Zone d'aménagement concerté

Lyon Confluence 2^{ème} Phase

4 – ETUDE D'IMPACT - Avis de l'autorité environnementale

Avis de l'autorité environnementale
(En application de l'article L122-1 du code de l'environnement et du Décret 2009-496)
Création de la ZAC Lyon Confluence 2ème phase

Illustration 1: Le périmètre de la ZAC Confluence 2 et les principes d'aménagement

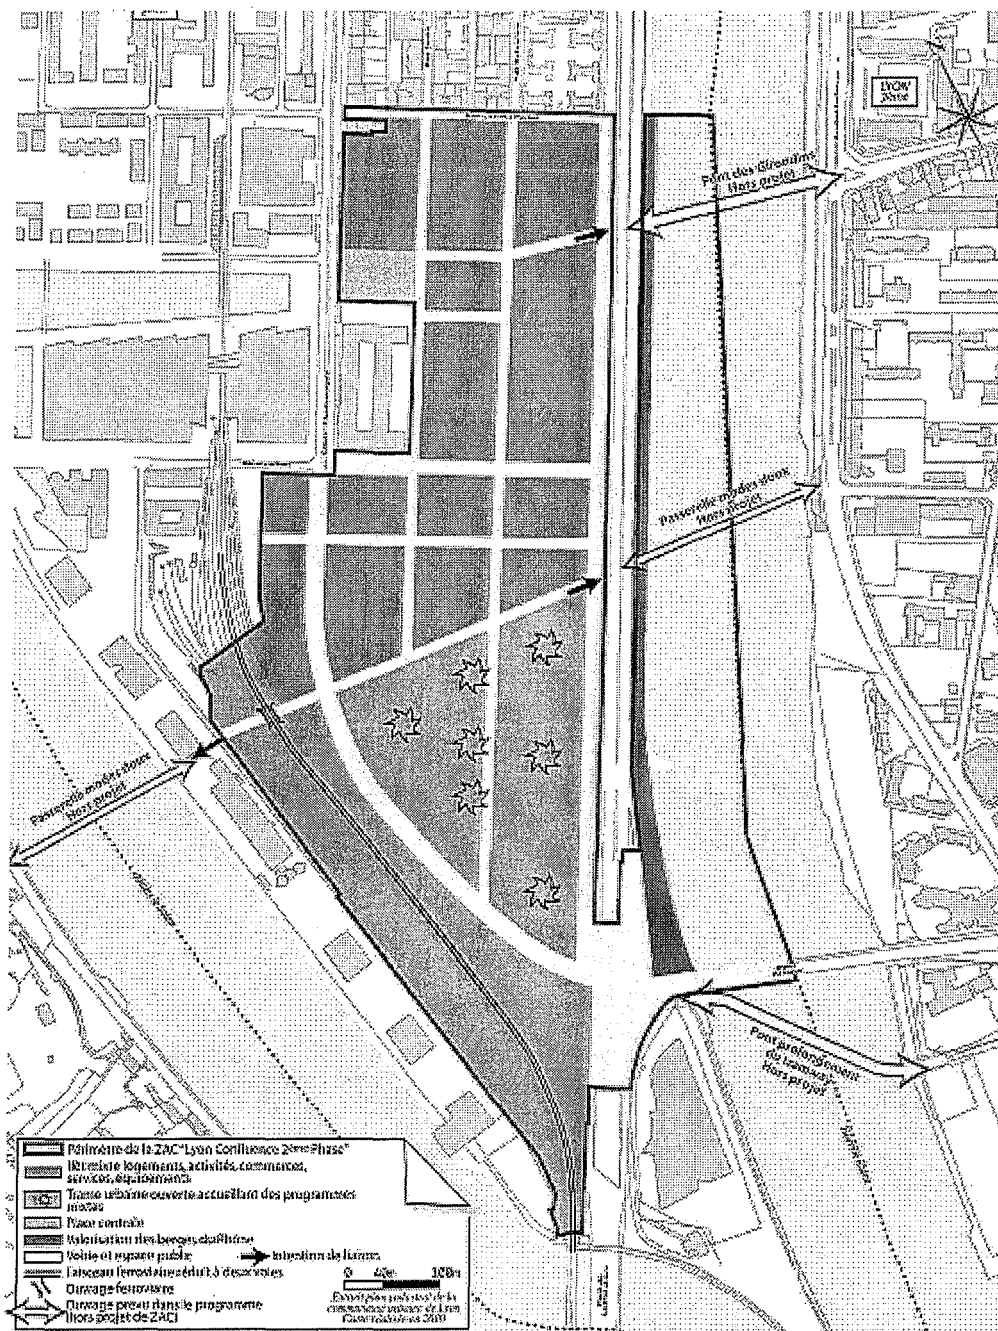
Cependant, le plan masse dans la phase 2 montre que cette percée visuelle est nettement atténuée en allant vers l'est et le Rhône par un pincement de la perspective des espaces publics (rue, places...) dû à la construction d'un des îlots au sud de la voie.

Il aurait été intéressant de pousser la logique jusqu'au bout, c'est-à-dire de prolonger cette percée visuelle sous forme d'espace public afin de l'ouvrir jusqu'au Rhône, et de conforter le lien visuel entre Saône et Rhône, entre les Balmes de Ste Foy et le quartier de Gerland, mais surtout, plus largement, de restituer ce quartier du sud de la presqu'île à son grand paysage des 2 vallées dont le lien est uniquement fait au niveau de la pointe de la Confluence.
